東地発第3号
令和6年12月25日

火災発生防止の取り組みについて(報告)の一部変更について

火災発生防止に向けた取り組みについて

変更比較表

図一 1 相関図概要

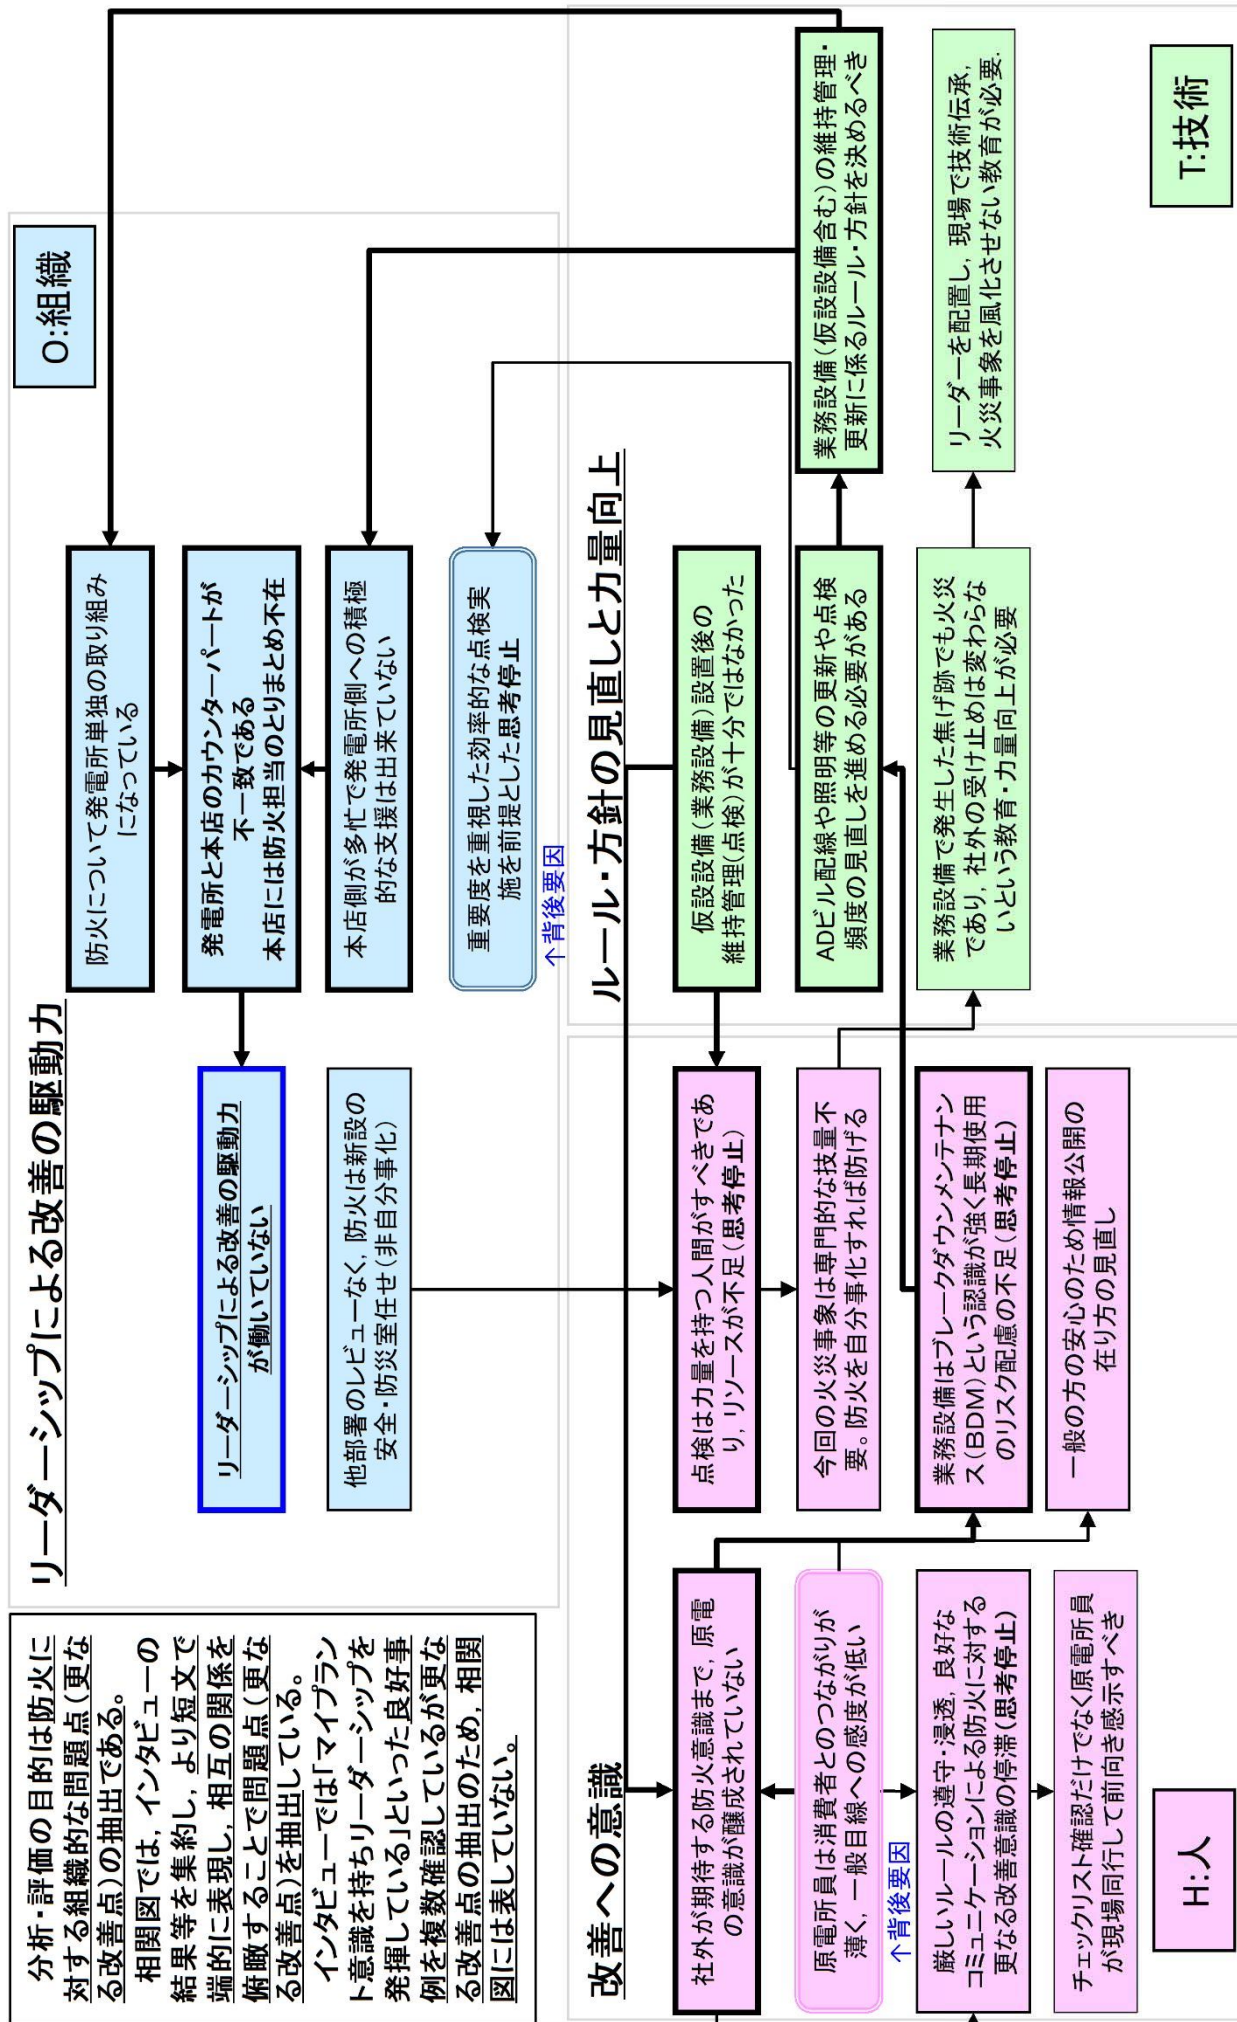
- (1) 図-1 相関図概要
 - ・「後段で立案する取り組み強化策の実効性確認結果を踏まえて立ち戻り見直していく」旨の注釈を追記
- (2) 図-2 発電所構内の電気設備・機器と点検の関係
 - ・添付資料-1の各事象がどの部分に該当するか明確化
- (3) 添付資料-1 事象⑤：原子炉建屋2階北東側天井照明安定器の焦げ跡について
 - ・記載の適正化

※本相関図については、後段で立案する取り組み強化策の実効性確認結果を踏まえて立ち戻り見直ししていく。

2024 年 5 月 1 日提出	再提出	備考
分析・評価の目的は防火に対する組織的な問題点(更なる改善点)の抽出である。相関図では、インタビューの結果等を集約し、より短文で端的に表現し、相互の関係を俯瞰することで問題点(更なる改善点)を抽出している。インタビューでは「マイプラント意識を持ちリーダーシップを発揮している」といった良好事例を複数確認しているが更なる改善点の抽出のため、相関図には表していない。 リーダーシップによる改善の駆動力 O:組織 防火について発電所単独の取り組みになっている 発電所と本店のカウンターパートが不一致である 本店には防火担当のとりまとめ不在 本店側が多忙で発電所側への積極的な支援は出来ていない 重要度を重視した効率的な点検実施を前提とした思考停止 ↑背後要因 改善への意識 社外が期待する防火意識まで、原電の意識が醸成されていない 原電所員は消費者とのつながりが薄く、一般目線への態度が低い ↑背後要因 厳しいルールの遵守・浸透、良好なコミュニケーションによる防火に対する更なる改善意識の停滞(思考停止) チェックリスト確認だけでなく原電所員が現場同行して前向き指示すべき H:人 点検は力量を持つ人間がすべきであり、リソースが不足(思考停止) 今回の火災事象は専門的な技量不要。防火を自分事化すれば防げる 業務設備はブレークダウンメンテナンス(BDM)という認識が強く長期使用のリスク配慮の不足(思考停止) 一般の方の安心のため情報公開の在り方の見直し 仮設設備(業務設備)設置後の維持管理(点検)が十分ではなかった ADビル配線や照明等の更新や点検頻度の見直しを進める必要がある 業務設備(仮設設備含む)の維持管理・更新に係るルール・方針を決めるべき リーダーを配置し、現場で技術伝承、火災事象を風化させない教育が必要 業務設備で発生した集げ跡でも火災であり、社外の受け止めは変わらないという教育・力量向上が必要 T:技術 図-1 相関図概要	分析・評価の目的は防火に対する組織的な問題点(更なる改善点)の抽出である。相関図では、インタビューの結果等を集約し、より短文で端的に表現し、相互の関係を俯瞰することで問題点(更なる改善点)を抽出している。インタビューでは「マイプラント意識を持ちリーダーシップを発揮している」といった良好事例を複数確認しているが更なる改善点の抽出のため、相関図には表していない。 リーダーシップによる改善の駆動力 O:組織 防火について発電所単独の取り組みになっている 発電所と本店のカウンターパートが不一致である 本店には防火担当のとりまとめ不在 本店側が多忙で発電所側への積極的な支援は出来ていない 重要度を重視した効率的な点検実施を前提とした思考停止 ↑背後要因 改善への意識 社外が期待する防火意識まで、原電の意識が醸成されていない 原電所員は消費者とのつながりが薄く、一般目線への態度が低い ↑背後要因 厳しいルールの遵守・浸透、良好なコミュニケーションによる防火に対する更なる改善意識の停滞(思考停止) チェックリスト確認だけでなく原電所員が現場同行して前向き指示すべき H:人 点検は力量を持つ人間がすべきであり、リソースが不足(思考停止) 今回の火災事象は専門的な技量不要。防火を自分事化すれば防げる 業務設備はブレークダウンメンテナンス(BDM)という認識が強く長期使用のリスク配慮の不足(思考停止) 一般の方の安心のため情報公開の在り方の見直し 仮設設備(業務設備)設置後の維持管理(点検)が十分ではなかった ADビル配線や照明等の更新や点検頻度の見直しを進める必要がある 業務設備(仮設設備含む)の維持管理・更新に係るルール・方針を決めるべき リーダーを配置し、現場で技術伝承、火災事象を風化させない教育が必要 業務設備で発生した集げ跡でも火災であり、社外の受け止めは変わらないという教育・力量向上が必要 T:技術 図-1 相関図概要 ※本相関図については、後段で立案する取り組み強化策の実効性確認結果を踏まえて立ち戻り見直ししていく。	【10頁】 「本相関図については、後段で立案する取り組み強化策の実効性確認結果を踏まえて立ち戻り見直ししていく。」との注釈を追記した。 <理由> 委員会コメントの反映。
